VERBALE DELLA CONFERENZA DI SERVIZI (L. 241/1990 e D.P.R. 160/2010)

Oggetto della seduta: esame relativo ad autorizzazione per ampliamento e riqualificazione dello stabilimento ILPA divisione ILIP con ubicazione a Bazzano , Via Castelfranco n. 52 ; acquisizione pareri delle Amministrazioni interessate al procedimento;

Oggetto: Richiesta parere "Arpa – SSA" per progetto ASIAS. Intervento di ampliamento e riqualificazione dello stabilimento I.L.P.A s.r.l. Via Castelfranco n. 52 nel Comune di Bazzano. Provincia di Bologna.

PARERE TECNICO

Immagine n. 2 – Aree impattate dall'estensione delle singole DPA valutate per le due cabine di consegna della media tensione ("cabina 2.0" e "cabina 3.0").

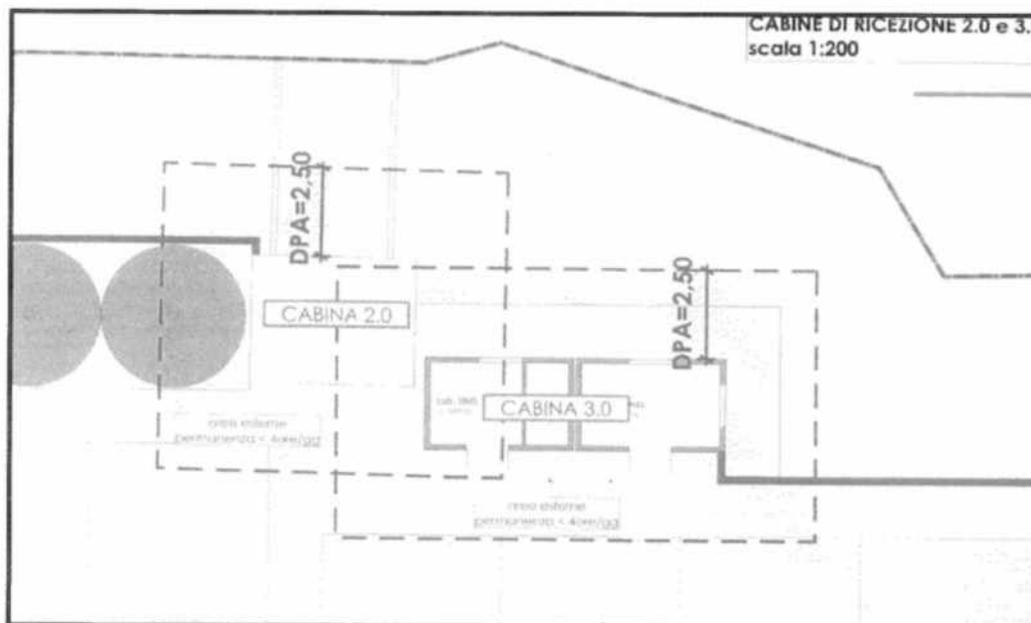
Sulla base delle indicazioni contenute nell'immagine precedente, si deduce che le due singole DPA impattano delle "aree esterne" destinate ad una permanenza di persone inferiore alle quattro ore giornaliere (< 4 ore/gg).

Immagine n. 3 – "Cabina 2.6" con rappresentata, linea tratteggiata in blu, l'estensione della DPA complessiva.

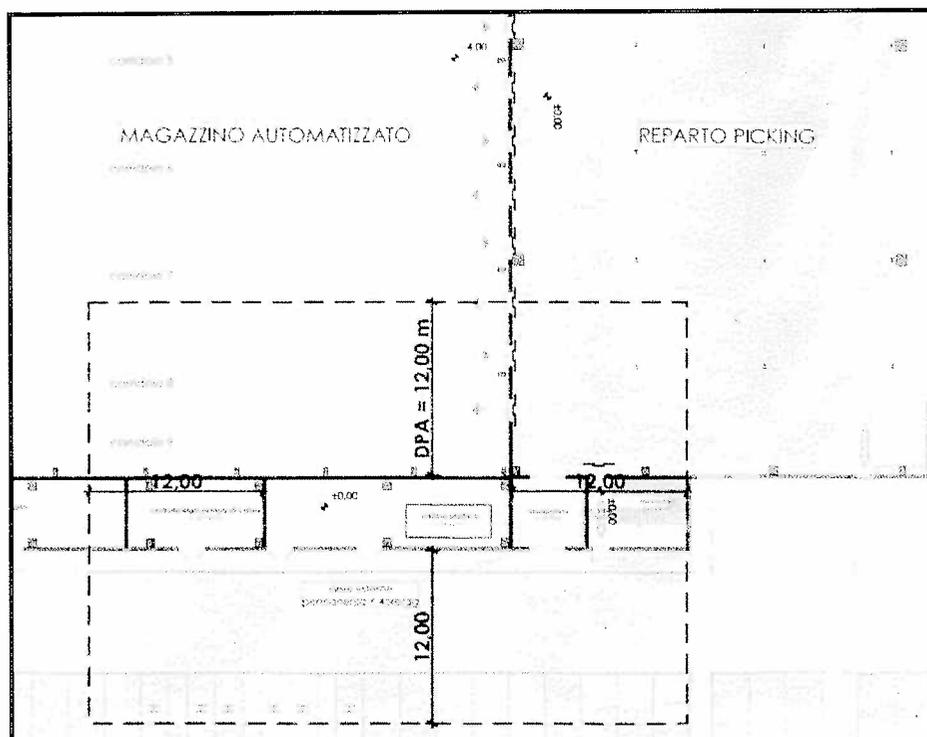
La DPA complessiva valutata per la "cabine 2.6" impatta:

- porzioni del "fabbricato B – Magazzino Automatizzato", destinati a:

- ◆ "centrale frigo-pompa di calore",
- ◆ parte dello stesso "fabbricato B" indicati in "corridoio 9", "corridoio 8" e "corridoio 7",
- porzioni del "fabbricato A – Reparto Picking" destinati a:
 - ◆ "montacarichi",
 - ◆ "vano scale 2",
 - ◆ parte dello stesso "Reparto Picking",
- "aree esterne", in cui la permanenza di persone è inferiore alle 4 ore al giorno.

Il progettista a pag. 11 di 26 della "Relazione sui campi magnetici" succitata relazione tecnica dichiara che *"entro 12 metri dai muri (DPA) della cabina non sono presenti aree destinate alla permanenza prolungata di persone in quanto in area adiacente è presente il magazzino automatico non presidiato e locali tecnici"* mentre non è specificato se per la porzione dell'area del "Reparto Picking" in parte impattato dall'estensione dalla distanza di prima approssimazione, sia prevista la permanenza prolungata di persone per tempi superiori alle quattro ore giornaliere.

Nelle Conclusioni riportate a pag. 20 di 26 della succitata relazione tecnica il progettista, per la "cabina 2.6", afferma che *"entro 12 metri dai muri (DPA) della cabina di trasformazione non sono presenti aree destinate alla permanenza prolungata di persone in quanto in area adiacente è presente il magazzino automatico non presidiato e locali tecnici"* e conclude affermando che *"non risulta quindi necessario l'installazione della schermatura"*.

Immagine n. 4 – “Cabina 3.1” con rappresentata, linea blu, l'estensione della DPA complessiva (pianta “Primo Piano”).

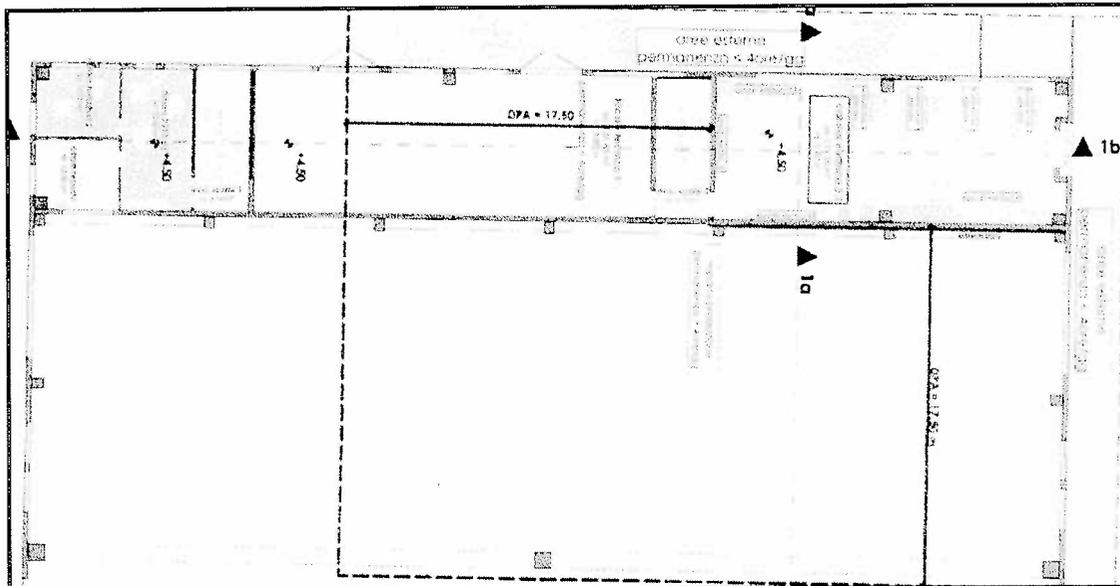
Le DPA complessive valutate per le “cabine 3.1 e 3.3” impattano:

- porzioni del “fabbricato C – Ampliamento Produzione 1”, destinati a:
 - ♦ “locale tecnico 1”, in cui la permanenza di persone è inferiore alle 4 ore al giorno,
 - ♦ “locale tecnico 2”, in cui la permanenza di persone è inferiore alle 4 ore al giorno;

Immagine n. 5 – “Cabina 3.3” con rappresentata, linea blu, l'estensione della DPA complessiva (pianta “Primo Piano”).

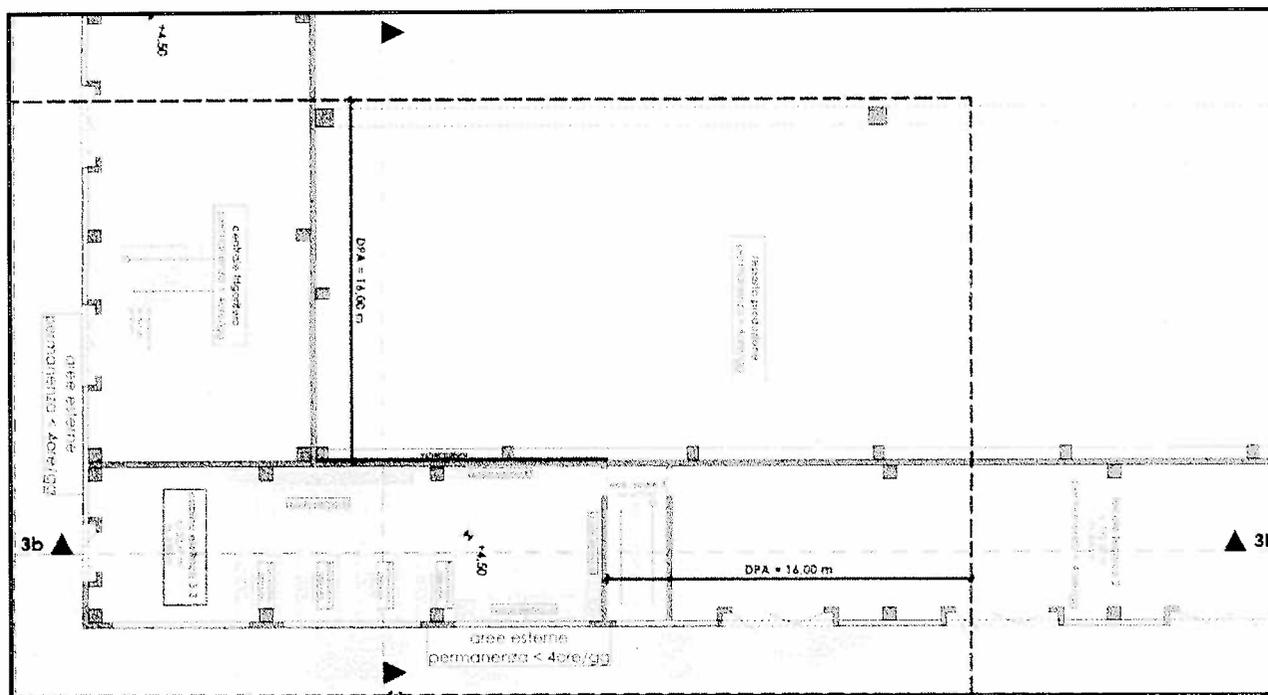
Si segnala che l'estensione della DPA rappresentata nell'immagine n. 5 ed indicata in 16,0 metri, deve essere estesa al valore di 17,5 metri, conformemente al dato ottenuto dalle simulazioni condotte dal progettista.

Immagine n. 6 – "Cabina 3.2" con rappresentata, linea blu, l'estensione della DPA complessiva (pianta "Primo Piano").

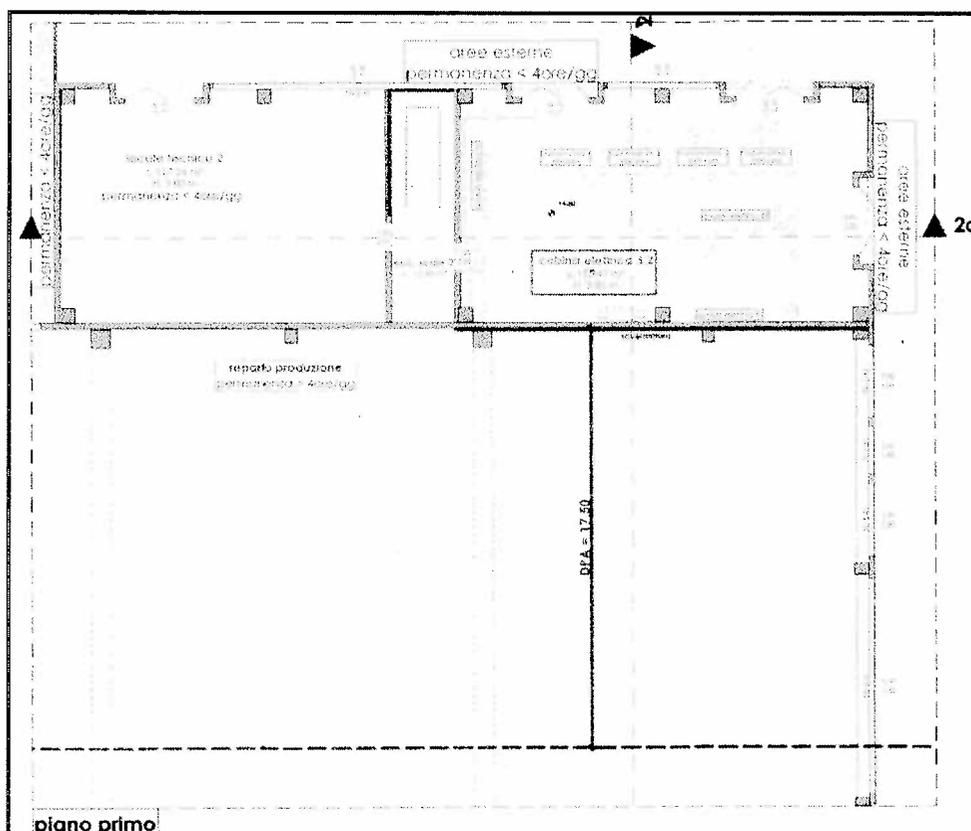
La DPA complessiva della "Cabina 3.2" impatta:

- porzioni del "fabbricato D – Ampliamento Produzione 2", destinati a:
 - ◆ "locale tecnico 2", in cui la permanenza di persone è inferiore alle 4 ore al giorno,
 - ◆ "reparto di produzione" in cui è prevista una permanenza di persone superiore alle 4 ore al giorno;
- "aree esterne", in cui la permanenza di persone è inferiore alle 4 ore al giorno.

Immagine n. 7 – Pareti delle cabine su cui verranno inserite le lastre schermanti (linea continua colorata in rosso).

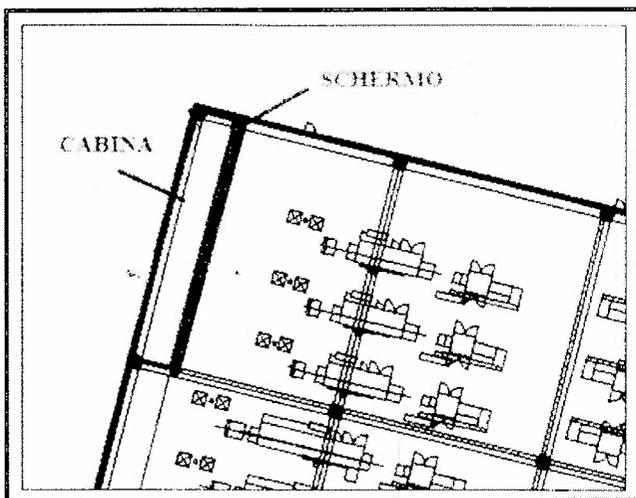
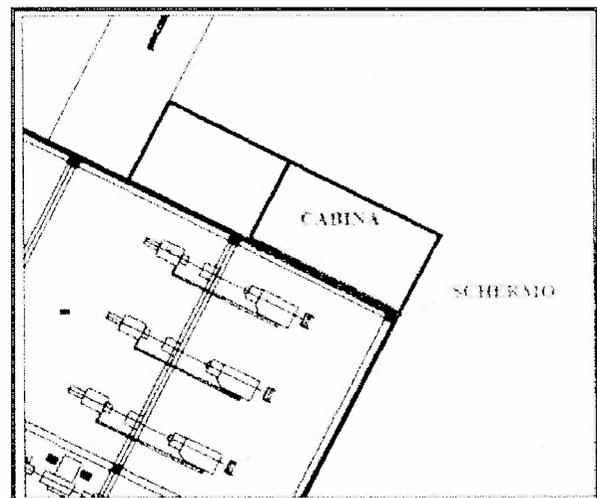
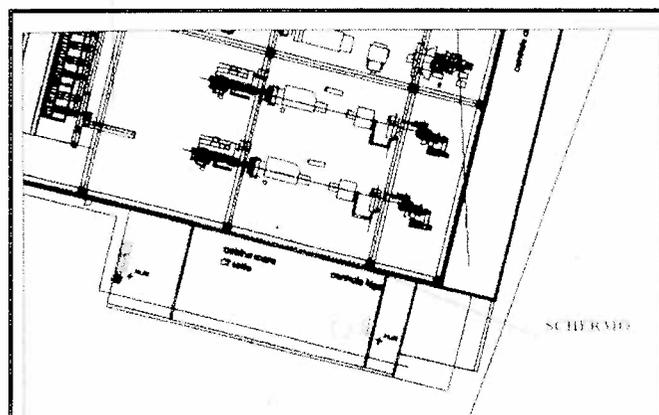
Le cabine di trasformazione MT/bt, per cui è proposta l'installazione di materiale schermante sono la "cabina 3.1", la "cabina 3.2" e la "cabina 3.3" poiché, in adiacenza ad esse, sono presenti aree potenzialmente adibite a permanenza prolungata di persone per tempi superiori alle quattro ore al giorno.

A pag. 23 della succitata relazione, il progettista dichiara che *"le cabine da schermare sono collocate a 4,5 metri dal piano terra. Al di sotto delle cabine sono presenti aree non destinate alla permanenza prolungata di persone superiore alle quattro ore giornaliere (locali tecnici). Di conseguenza lo schermo dovrà schermare essenzialmente il lato area produttiva"* inoltre propone *"una schermatura costituita da lastre di alluminio di spessore minimo pari a 5 mm ... (omissis)"* precisando che *"il sistema schermante deve essere collocato sulla parete confinante l'area destinata alla permanenza prolungata di persone superiore alle quattro ore giornaliere."*

Lo schermo ha la stessa superficie del muro (base x altezza) della cabina ovvero a stretto contatto con il muro della cabina".

Immagine n. 8 - Particolare delle cabine esistenti con potenziale impatto delle DPA con l'edificio denominato "Ampliamento Produzione 1 (fabbricato C)".

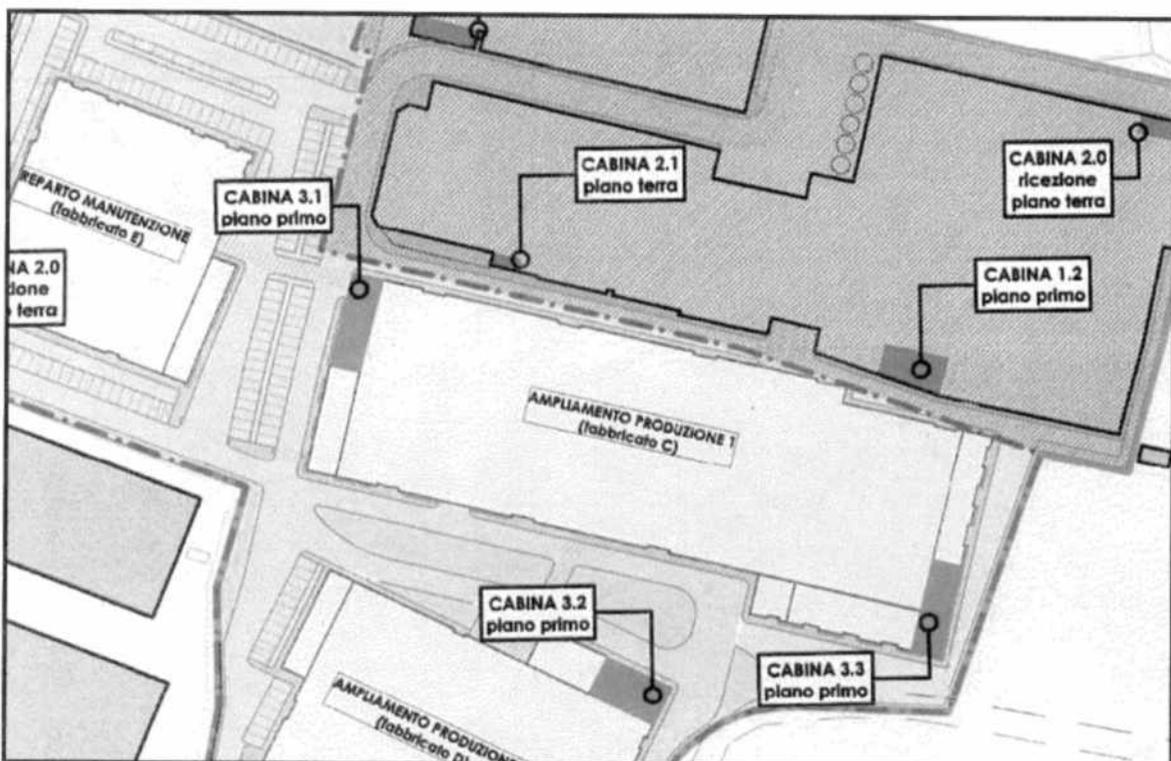
- non è stato verificato se, sulla base della DPA valutata, si possa escludere un eventuale impatto tra la distanza di prima approssimazione valutata per la cabina esistente "cabina 1.2" con l'edificio di prossima realizzazione denominato "fabbricato C - Ampliamento Produzione 1", le cui posizioni sono rappresentate nell'estratto seguente;
- non è stata determinata l'estensione della DPA relativa alla "cabina 2.1" esistente e l'eventuale impatto con il "fabbricato C - ampliamento produzione 1".

Da una misura diretta ottenuta dall'elaborato grafico "Individuazione cabine elettriche scala 1:2000" allegato alla "Relazione sui campi elettromagnetici" risulta che la distanza, in pianta, tra la "cabina 1.2 - piano primo" e il "fabbricato C" risulta di circa 5 metri, mentre la distanza tra la "Cabina 2.1 - piano terra" e lo stesso "fabbricato C" è di circa 5 metri, pertanto è plausibile supporre un possibile impatto tra la DPA valutata per la "cabina 1.2" in 16,5 metri con parte dell'area di produzione dell'edificio di prossima realizzazione.

Si chiede pertanto al proponente di contestualizzare sugli idonei elaborati grafici (riportanti le piante, i prospetti e le sezioni), le estensioni delle distanze di prima approssimazione determinate per tutti i

manufatti di trasformazione esistenti, in particolare per la "cabina 2.1", al fine di escludere ogni possibile impatto delle stesse DPA determinate, con i più vicini fabbricati in progetto.

Nel caso in cui, sulla base dei valori ottenuti dalle simulazioni modellistiche condotte, si verificasse che le distanze di prima approssimazione interessino parte dei fabbricati di futura realizzazione, le stesse aree impattate dovranno essere oggetto di cambio d'uso o, in alternativa, dovrà essere valutata l'opportunità di inserire, all'interno delle cabine di trasformazione, le idonee schermature al fine di abbattere il campo magnetico prodotto dagli apparati di trasformazione esistenti.
